Armadillo-500 シリーズ リビジョン情報

CPU モジュール A5001/A5027/A5067
ベースボード A5501/A5527/A5567
FX ボード A5427/A5467
インターフェースボード A542701/A546701

Version 1.2.2
2012/10/23

株式会社アットマークテクノ [<http://www.atmark-techno.com>]

図 4.1 無線 LAN モジュール取り付けネジ穴位置

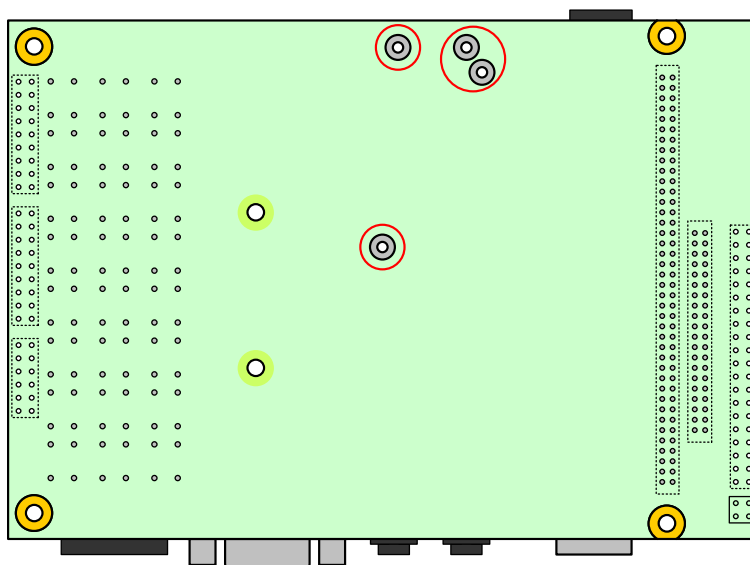
4.8. インターフェイスボードの無線 LAN モジュール取り付けネジ穴径変更

インターフェイスボードに、Armadillo-WLAN 評価セット(型番：OP-WL11D-01)^[2]に同梱されている、Armadillo-WLAN モジュールおよび外付けアンテナセットを固定するためのネジ穴径を変更します。

取り付けに使用するネジ径および、取り付けネジ穴径が共に $\phi 2.0\text{mm}$ であり、取り付けが困難であるためネジ穴径を変更します。変更するネジ穴の位置を、「図 4.1. 無線 LAN モジュール取り付けネジ穴位置」に示します。

従来 $\phi 2.0\text{mm}$ であった取り付けネジ穴径を、 $\phi 2.2\text{mm}$ に変更します。

以下について、変更対応済みです。

- ・ インターフェイスボード Rev. E 以降
